Drucksache 22-0221.1B  
Datum 24.10.2024

#### **Drop-Off Zone für die Schule Wesperloh einrichten**

Betrifft: Wiederaufnahme der Pläne für eine Drop-Off Zone auf dem öffentlichen Parkplatz Ecke Blomkamp/Taubnesselweg (Grundschule Wesperloh)  
**„Mehr Platz für sichere Schulwege anstatt Langzeit-Parkplätze für Anhänger und Wohnwagen“**

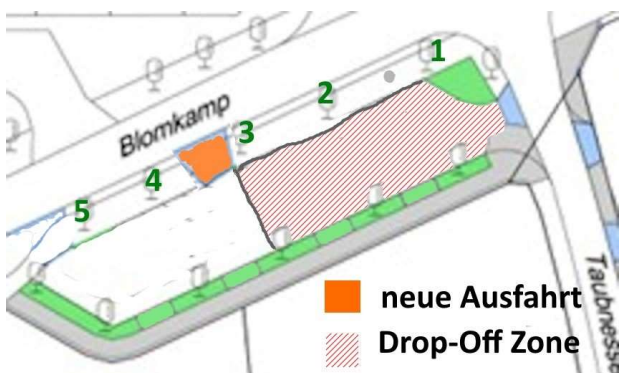
Übergroße Fahrzeuge lassen wenig Rangierplatz

Nachfragen bezüglich der Umsetzbarkeit der geplanten Maßnahmen beim Wegewart und PK26 haben ergeben, dass es Bedenken wegen der zweiten Ausfahrt gibt wegen der Gefährdung der Straßenbäume (Beschädigung der Baumwurzeln).

Wir ermuntern daher das Bezirksamt, die vorliegende Planung zu überdenken. Die Planung aus dem Jahr 2019 sah eine große Schleppkurve vor, um Reisebussen

(Schwimmfahrten, Klassenfahrten) die Zufahrt zum Parkplatz zu ermöglichen. Durch die Einführung des kostenlosen HVV-Schülertickets werden aktuell kaum noch Reisebusse genutzt, so dass aus unserer Sicht engere Kurvenradien möglich sind.

Eine Verlegung der zweiten Ausfahrt passend zu den Baumabständen würde unserer Sicht zusätzlich zu einer besseren Strukturierung des Parkplatzes führen und mit einer passenden Beschilderung die massive Nutzung durch Langzeitparker unterbinden.

Gemessene Abstände zwischen Straßenbäumen:

- 1 <-> Laterne: 4,10 m
- Laterne <-> 2: 9,70 m
- 2 <-> 3: 11,50 m
- 3 <-> 4: 13 m
- 4 <-> 5: 9,30 m
- 5 <-> 6 (diagonal): 10 m

Baum 3 und 5 sind Nachpflanzungen mit geringem Kronendurchmesser.

Der Baumabstand rechts und links von „Straßenbaum 3“ ist aus unserer Sicht ausreichend für eine schmale Ausfahrt (PKW-geeignet).

- 1. Gemäß § 19 BezVG wird das Bezirksamt aufgefordert, eine Lösung für eine zweite Aus- oder Einfahrt des Parkplatzes an der Ecke Blomkamp/ Taubnesselweg zum Blomkamp zu realisieren, gegebenenfalls mit einer Gewichtsbeschränkung für den Kfz-Verkehr, um den Baumschutz zu gewährleisten.**
- 2. Die Behörde für Inneres und Sport wird gemäß § 27 BezVG gebeten, auf diesem Parkplatz eine Zone mit eingeschränktem Halteverbot zu den Hol- und Bringzeiten der Schule Wesperloh einzurichten.**
